庄戸地区話合い資料

～ 第7回話合い ～

2013年9月5日

1. 現計画の環境影響とその対策
 - 1 地表面沈下解析
(トンネル内空変位、解析事例の計測値)
 - 2 地下水関連調査計画案
2. 下越え住民修正案の検討
3. 現計画と比較案の比較評価(意見交換たたき)
4. その他

◆トンネル内空変位【解析結果】

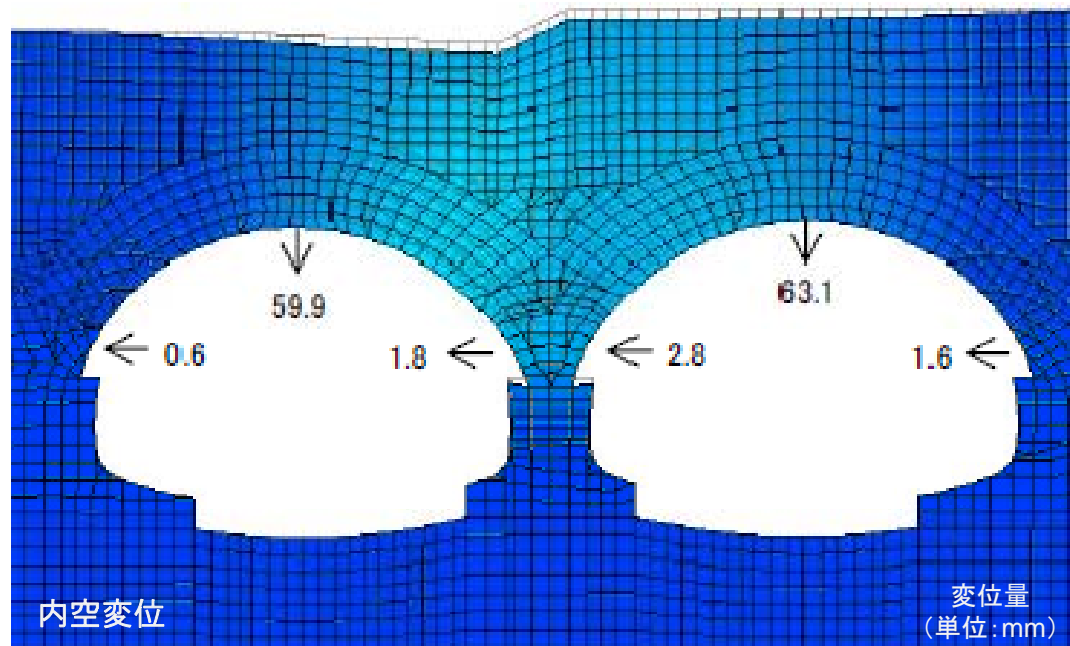
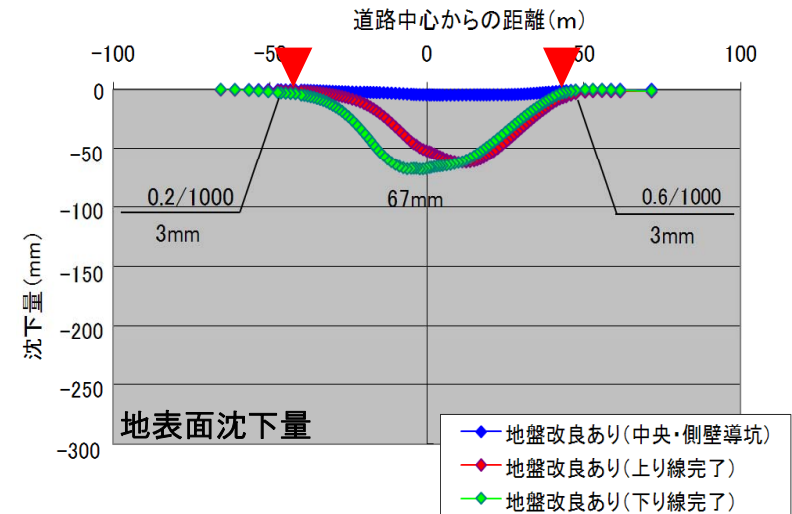
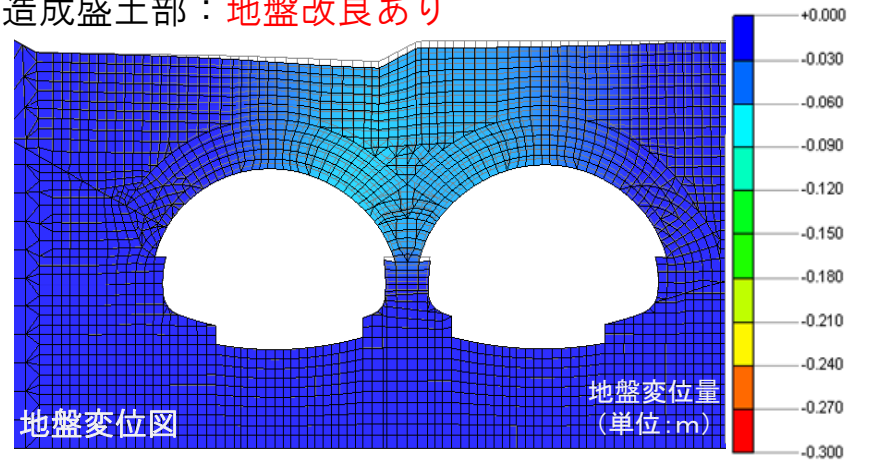
- ・解析結果の内空変位を提示してほしい。
- ・事例トンネル開通後の変位実測値を提示してほしい。
- ・前回議論の下越え住民案はランプ車線が多く重なり改変規模が大きくなることや鉄塔の移設が必要となることから、今回の修正案の提示となった。
- ~~・当初の要請にて満足すべき要件であった「分合流部を横浜横須賀道路の東側とする」には拘らなくてよい。~~
- ~~・比較表で「庄戸・上郷地区」と「他地区」を並列するような表形式は改めるべき。~~

◆前回(H25.7.24)提示された修正案

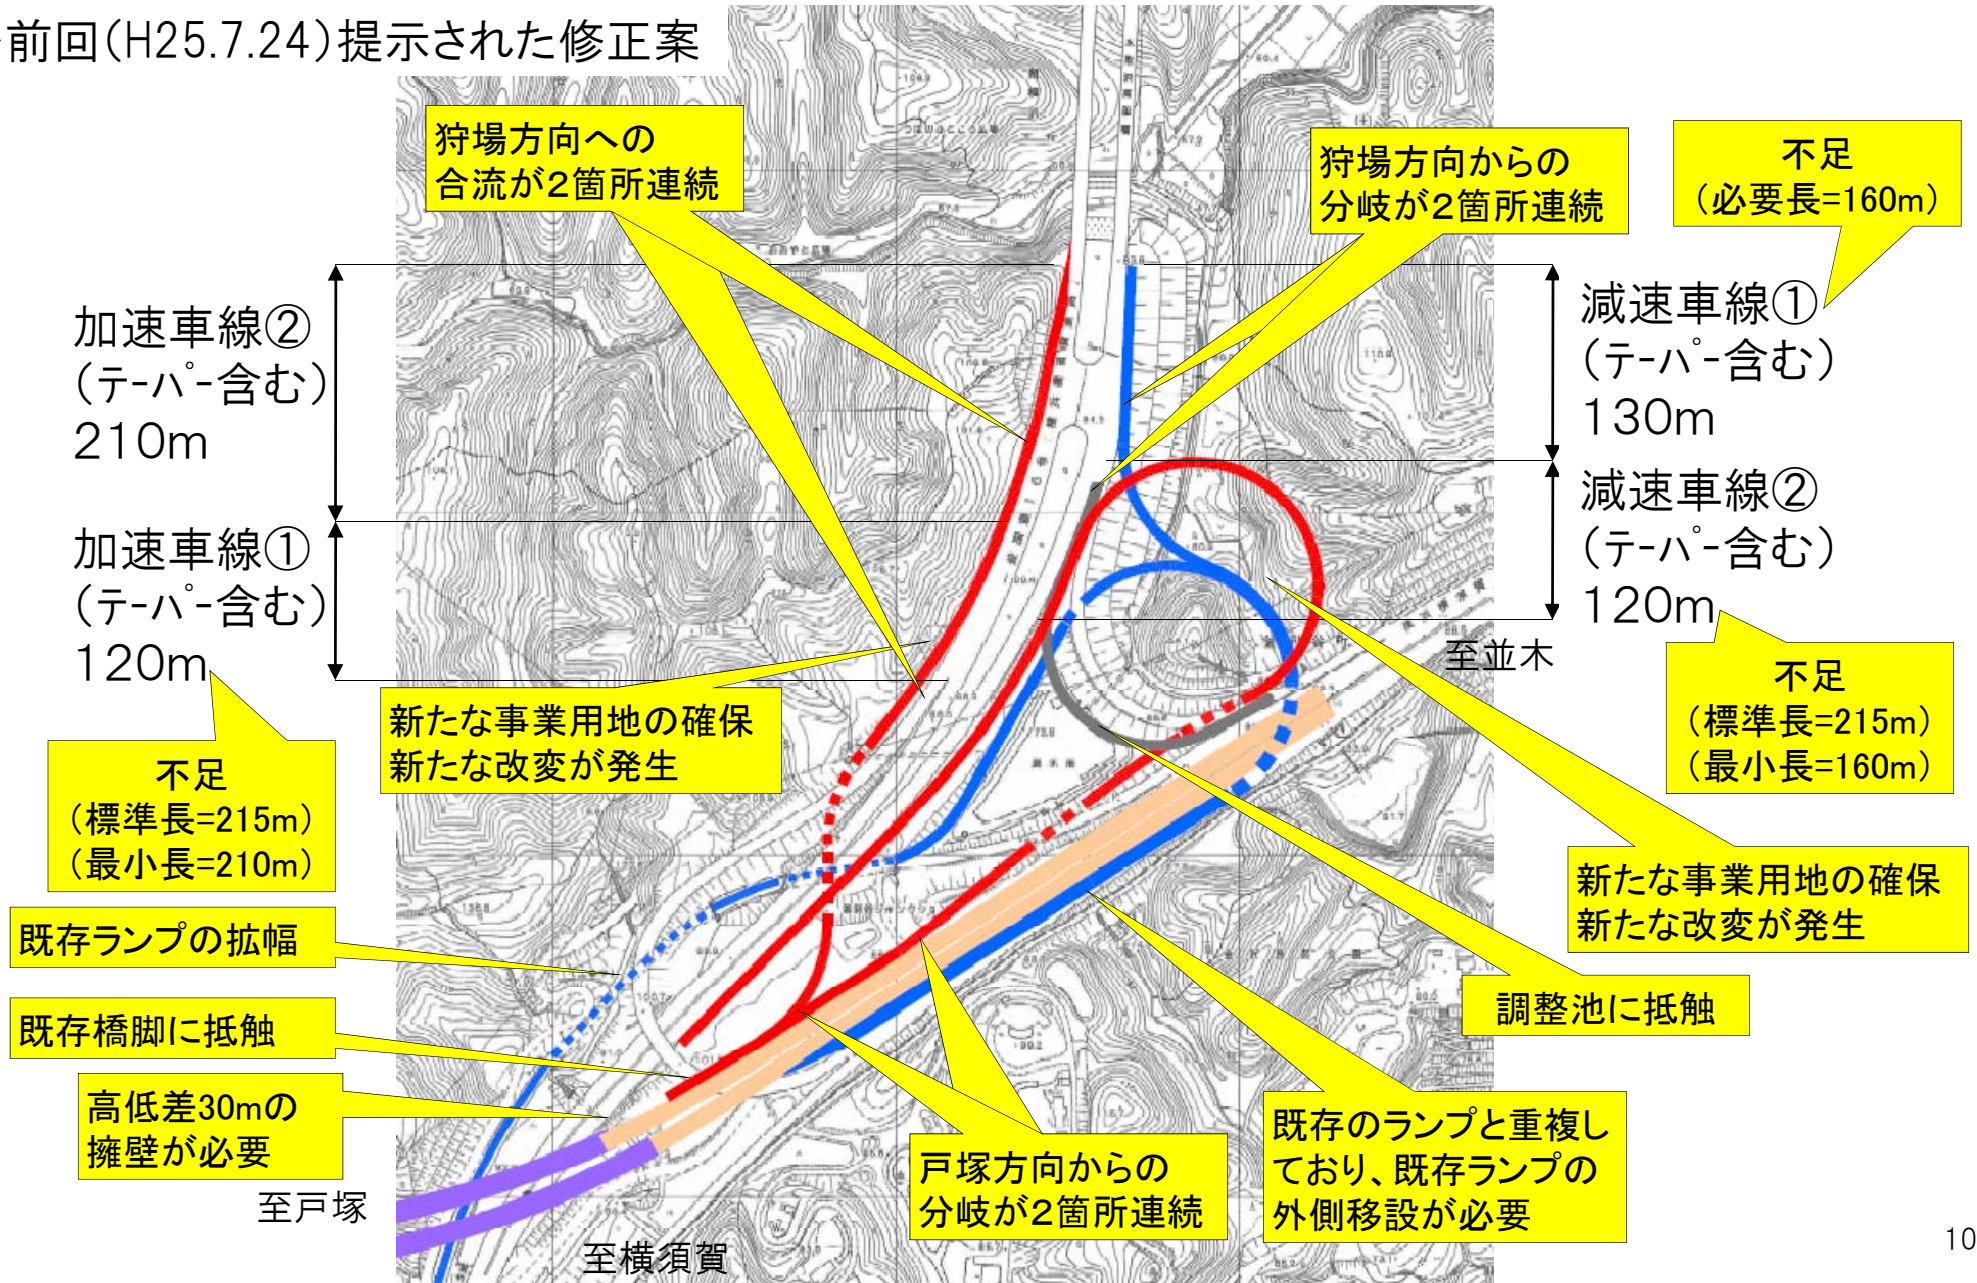
- ・修正案は基本的な考え(横横道東側での分合流等)を守れば事業者でいかように変えてもらって良い。
- ・比較表は、現計画と下越え住民案を比較するようにすべきであり、比較項目の重軽をつけるべき。

ランプの分岐端を相互に接近して設けると、運転者に要求される判断が複雑になり、誤りを犯すおそれが多くなる。したがって、安全かつ円滑な交通を確保するためには、ランプの分岐端を離し、運転者に判断の余裕時間を与えることが大切である。ランプの合流端が連続して本線に接続するときも、その間に加速合流のためにある距離が必要である。また、合流端の直後に分岐端がある場合には、これらの接続端の間には織り込みを処理するための距離が必要である。

本線設計速度80km/hの場合
必要となる減速車線長は、
80m+テ-パ-長80m
=160m(直接式)
※テ-パ-長=
(車線幅+路側帯)×流出角
=(3.5+0.5)×20=80m

本線設計速度80km/hの場合
必要となる加速車線長は、
160m+テ-パ-長50m
=210m(平行式)
